①	諸室名の変更・・・・・・・・・・・・・・・・	P 1
②	1 階フリースペースの柱にギャラリー棚設置・・・・・・・・	P 2
③	1 階保育ルーム（一時預かり）からみんなのリビングに変更・・・・・・・・	P 3
④	2 階吹き抜けカウンターの落下防止対策・・・・・・・・	P 4
⑤	4 階屋上広場日除け設置・・・・・・・・	P 5
⑥	屋外広場植栽帯擁壁にロゴマークサイン設置・・・・・・・・	P 6

② 1階icottoひろば(中) の柱にギャラリー棚設置

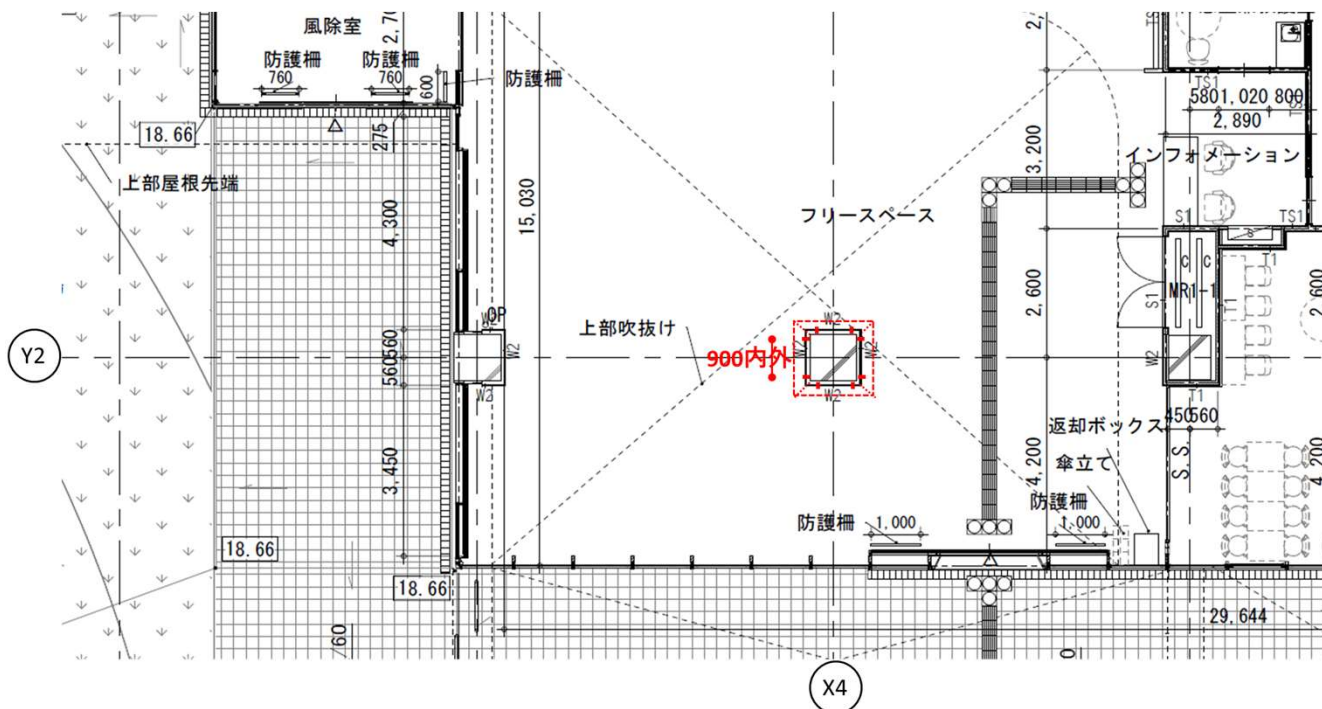
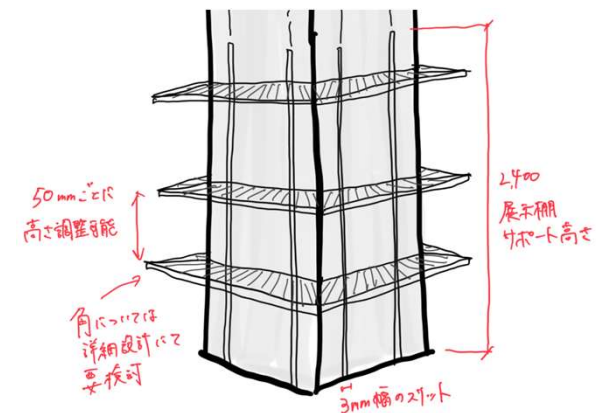
■柱1面に棚3ヶ所×4面設置

製品名：APS-16 (ROYAL)

- ・高さ2400mm
- ・展示棚はピッチ25mmごとに高さ調節可能 (メラミン化粧板)
- ・棚荷重ブラケット2本当たり23kg程度
- ・照明なし

③ 1階保育ルーム（一時預かり）からみんなのリビングに変更

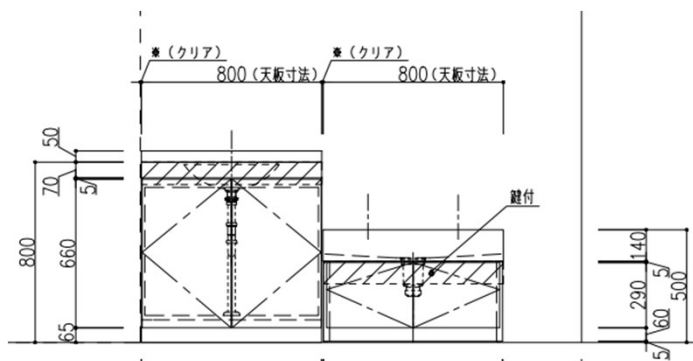
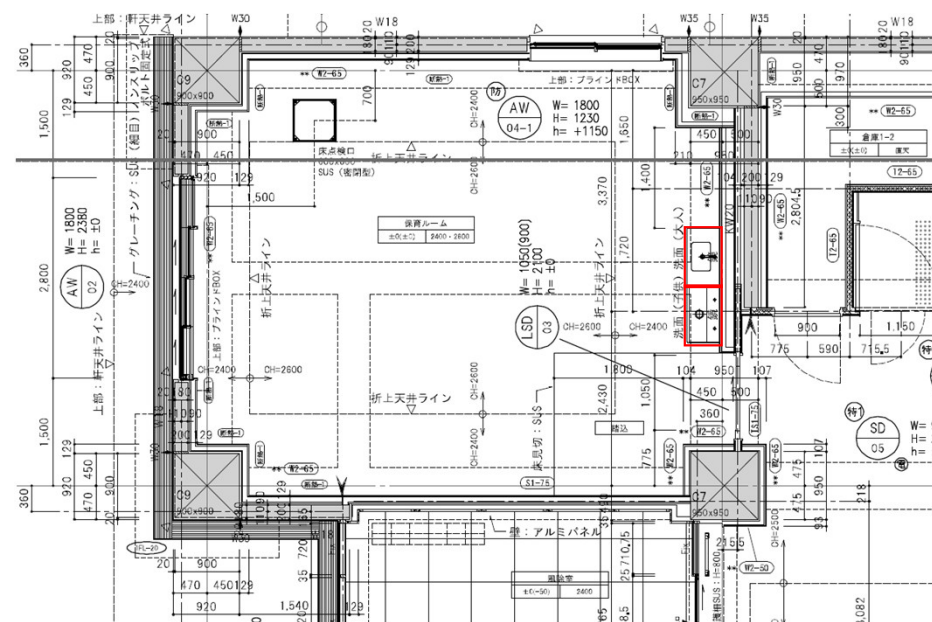
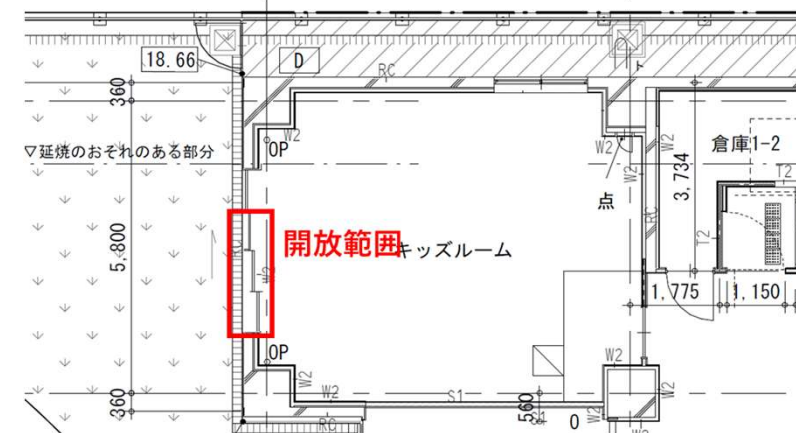
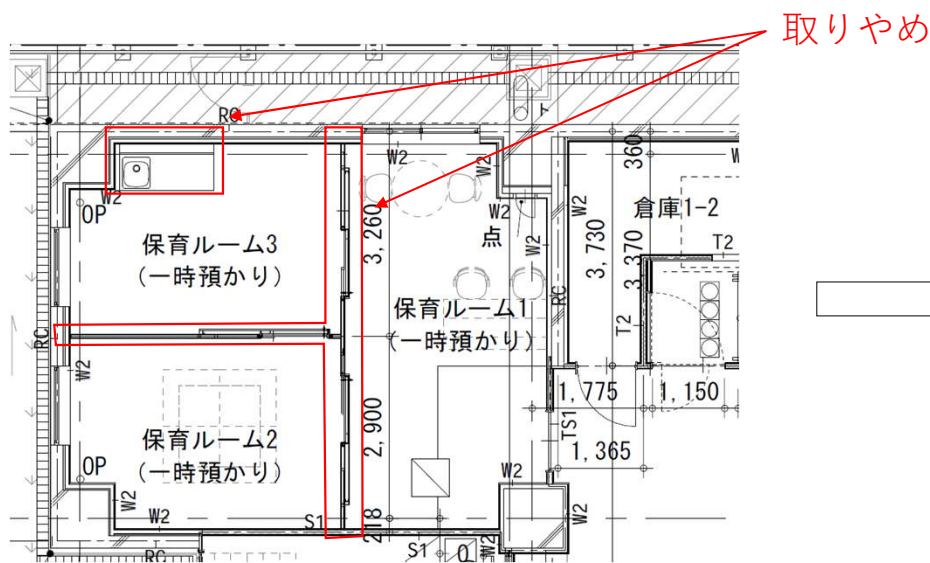
- ・ガラスパーテーション取止め
- ・ミニキッチン(調乳用) L1200取止め
- ・天井カセット型室内機（1方向）2台取止め
- ・全熱交換機（天井カセット）3台→2台に変更
- ・手洗い設置（手洗い+子ども手洗い）

掃き出し窓に変更3連引戸の場合（現状AW02, AW03）

仕様：オリジナル洗面カウンター	
天板	D=450 人工大理石 t=10 色：ホワイト単色
ボウル	人工大理石 KMB4AGW-3 (アイカ)
排水キャップ	HMB3015 金属製メッキ仕上げ (アイカ)
排水金具	HMB3005 (アイカ)
排水トラップ	HMB3003 ストラップ (アイカ)
キャビネット	低圧メラミン(ホワイト)
扉	メラミン扉 色：未定
台輪	メラミン貼り 色：扉同色

仕様：アイカ キッズ洗面	
ワークトップ	ボウル一体型人工大理石 コリアン
キャビネット (形状・色)	メラミンキャビネット 色：未定

④ 2階吹き抜けカウンターの落下防止対策

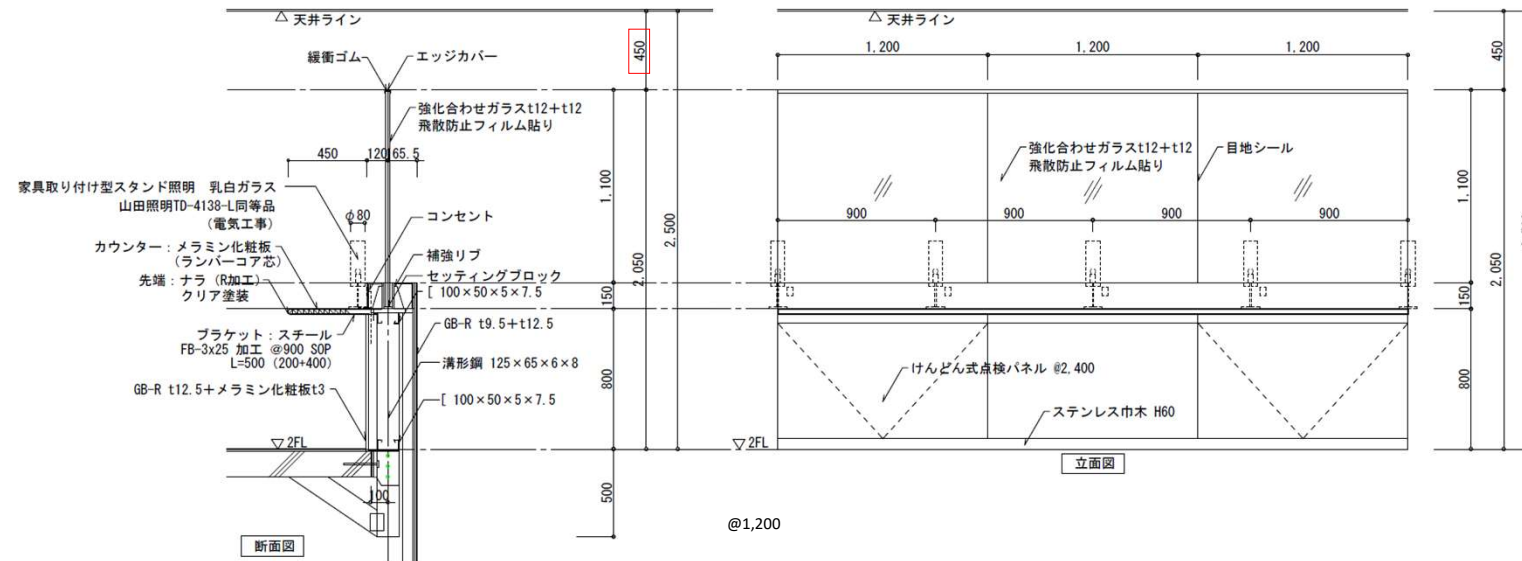
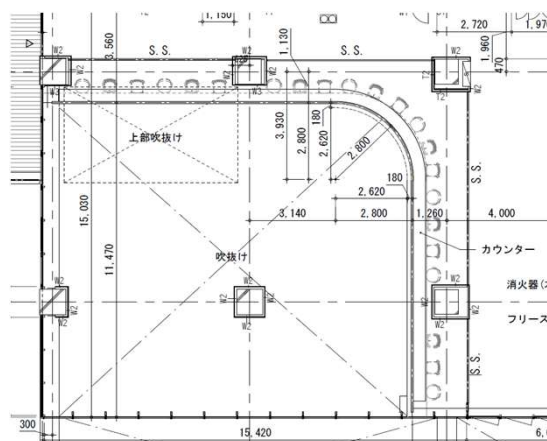
■腰壁＋カウンター上部足掛かりからH1,100の高さのガラス手摺

- ・設計時のカウンター以外の手摺取止め
- ・スタンド照明追加
- ・ガラス手摺追加
- ・腰壁ボード等追加

※詳細部については今後検討

⑤ 4階屋上広場日除け設置

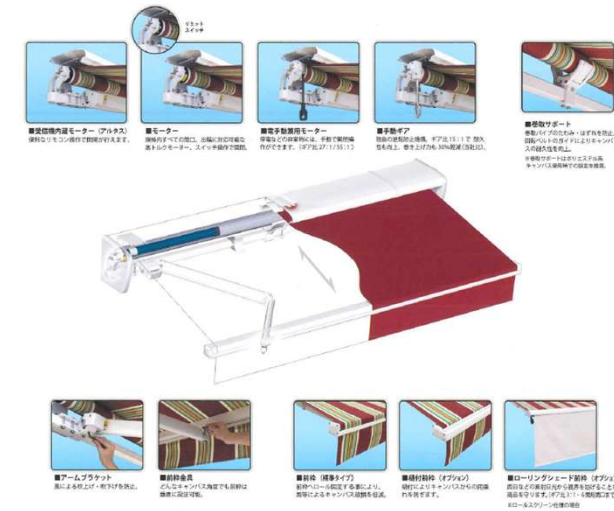
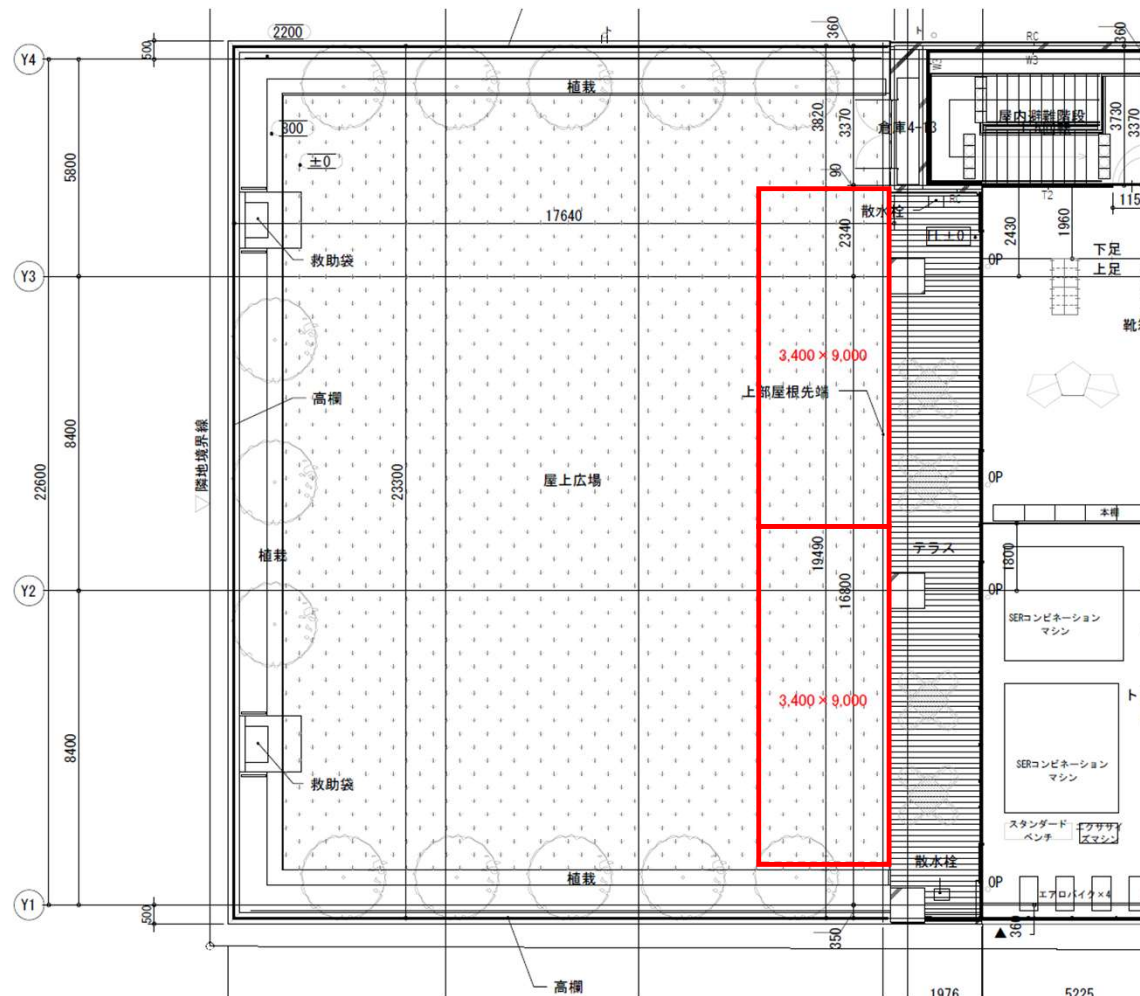
■間口9,000mm×出幅3,400mmの電動オーニング2基設置
